76 mm Sikkerhedsventil

Lokomotiver.

De danske Statsbanen.

N.L. 174.

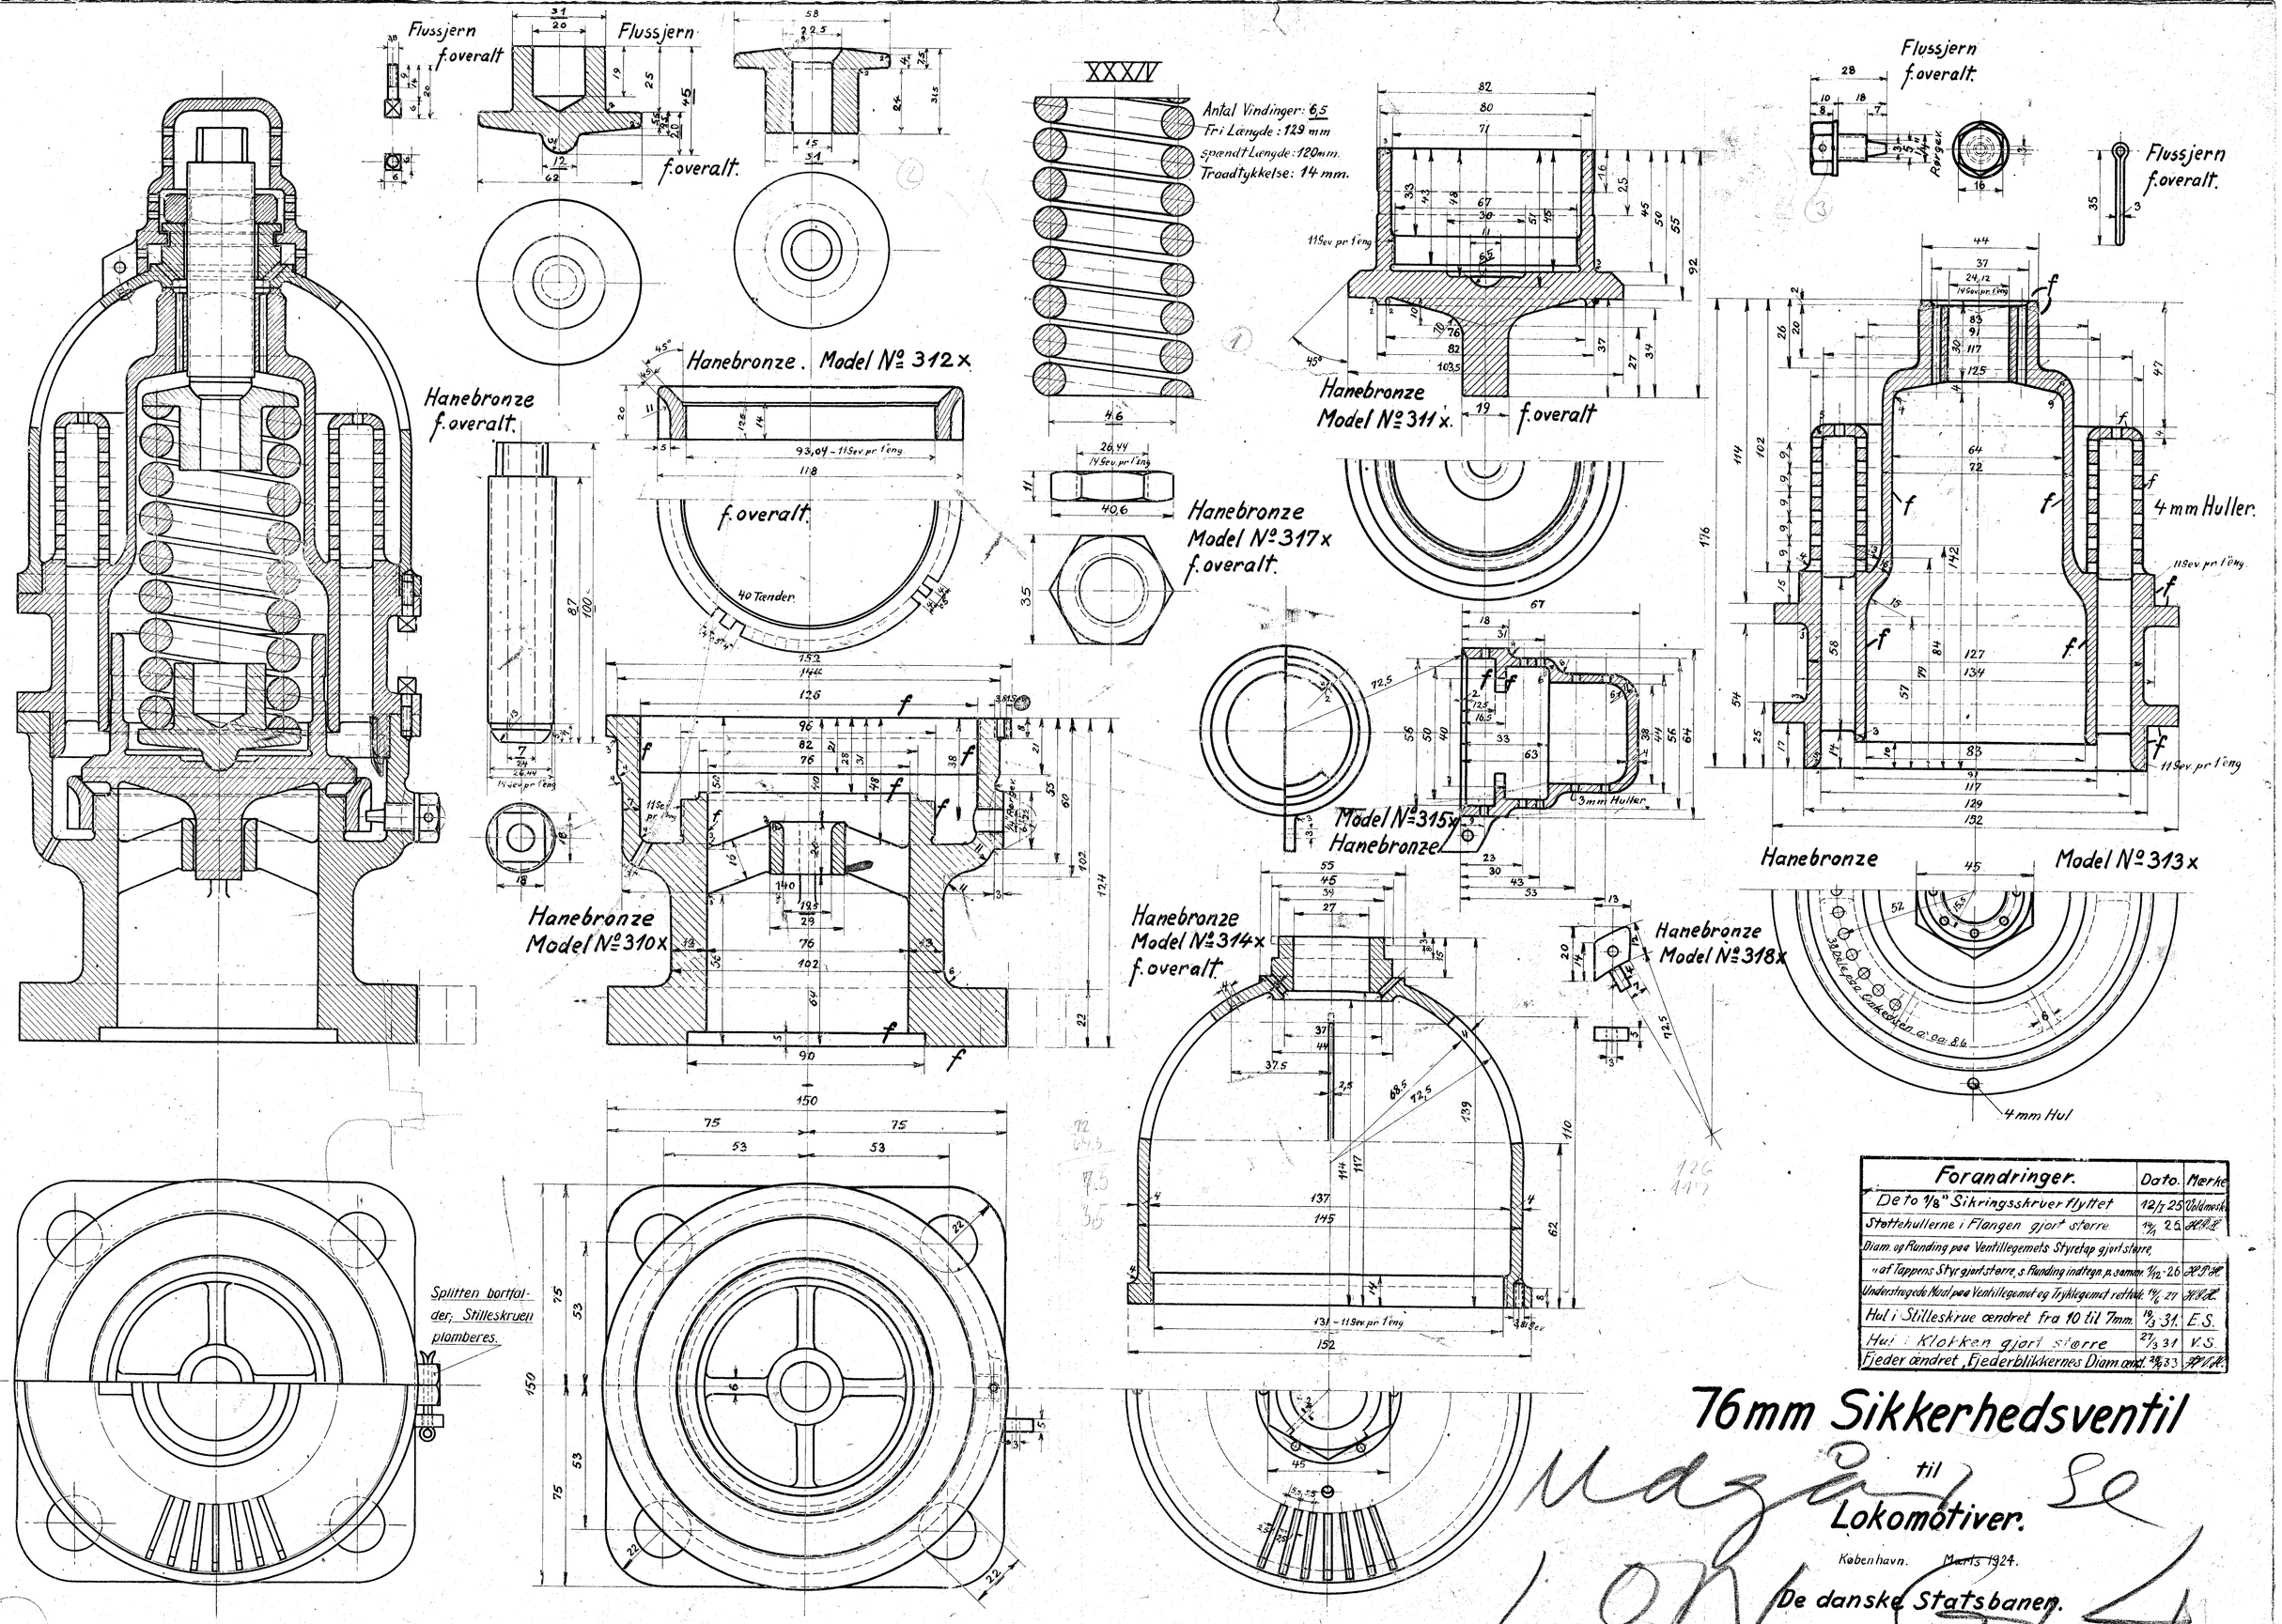
Forandringer.	Dato.	Mærke
De to 1/8" Sikringsskruer flyttet	12/I 25	Voldmester
Støttehullerne i Flangen gjort større	14/1 25	H.P.H.
Diam. og Runding paa Ventillegemets Styretap gjort større,		
" af Tappens Styr gjort større, s. Runding indtegn. p. samme	1/12-26	H.P.H.
Understregede Maal paa Ventillegemet og Tryklegemet rettede	14/6-27	H.P.H.
Hul i Stilleskrue ændret fra 10 til 7 mm.	19/3-31.	E.S.
Hul i Klokken gjort større	27/3 31	V.S.
Fjeder ændret, Fjederblikkernes Diam. ænd.	28/4 33	H.P.H.

Forandringer.			
Splitten bortfalder; Stilleskruen plomberes.	23-9-40	Vo	
Hus og Stilleskrue ændret for større Fjeder.	3-11-41	Joh.	
Fjederskaal do.	3-11-41	V.S.
